KOREGUOJAMAS SKLYPAS

SITUACIJOS SCHEMA

Atestato Nr.	IND. VEIKLOS PAŽYMA NR. 364437				TP dokumento pavadinimas: ŽEMĖS SKLYPŲ (KAD. NR. 0101/0069:198, KAD. NR. 0101/0069:199) RIOVONIŲ GATVĖJE, VILKPEDES SENIUNIJOJE DETALIOJO PLANO SKLYPE RIOVONIŲ G. 2H (KAD. NR. 0101/0069:198) AUTOMOBILIŲ STOVĖJIMO VIETŲ IŠDĖSTYMO KOREGAVIMAS
	Pareigios	V. Pavardė	Parašas	Data	
ATP 156	PV	J. Zostautienė		2021-08	Brezinio pavadinimas: SKLYPO RIOVONIŲ G. 2H AUTOMOBILIŲ STOVĖJIMO VIETŲ IŠDĖSTYMO KOREGAVIMAS M 1: 1000
ATP 156	PDV	J. Zostautienė		2021-08	
Etapas	Planavimo iniciatorius:				TP dokumento NR. 21.171.06-DPK
					Lapas Lapų
					1 1

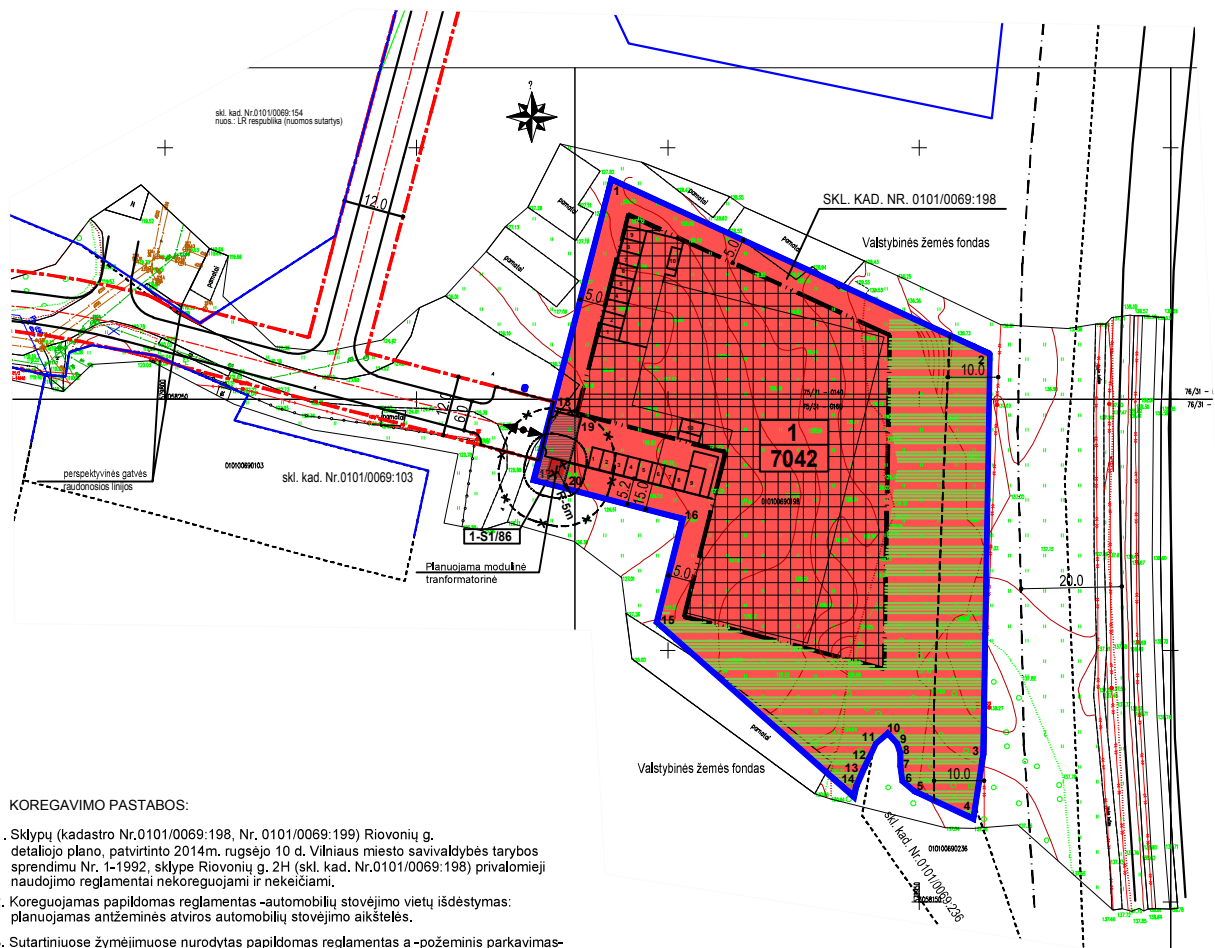
- Koreguojamas papildomas reglamentas – automobilių stovėjimo vietų išdėstymas: planuojamas antžeminis atviros automobilių stovėjimo aikštelės.
- Sutartiniuose žymėjimuose nurodytas papildomas reglamentas a – požeminis parkavimas-koreguojamas į antžeminį parkavimą.

- Vadovaujantis STR STR 2.06.04:2014 "Gatvės ir vietinės reikšmės keliai. Bendrieji reikalavimai" 123 punktu ir 32.1 lentele, atstumas iki sklypo ribos nuo aikštelės krašto yra ne mažesnis negu 5 metrai. Gavus gretimo sklypo savininko (valdytojo) sutikimą dėl atstumo mažinimo, automobilių stovėjimo vietą galima būtų tikslinti techniniu projektu.

- Vadovaujantis specialiujų žemės naudojimo sąlygų įstatymo IV skirsnio 24 str. 7 p. "Transformatorinės ar skirstomojo punkto apsaugos zona yra 5 metrų pločio žemės juosta aplink transformatorinę ar skirstomąjį punktą ir oro erdvė virš šios juostos", detaliojuo planu patvirtinta 10 metrų apsaugos zona apie planuojamą transformatorinę mažinama iki 5 m (Apsaugos zona tikslinama pasikeitus teisės aktams).
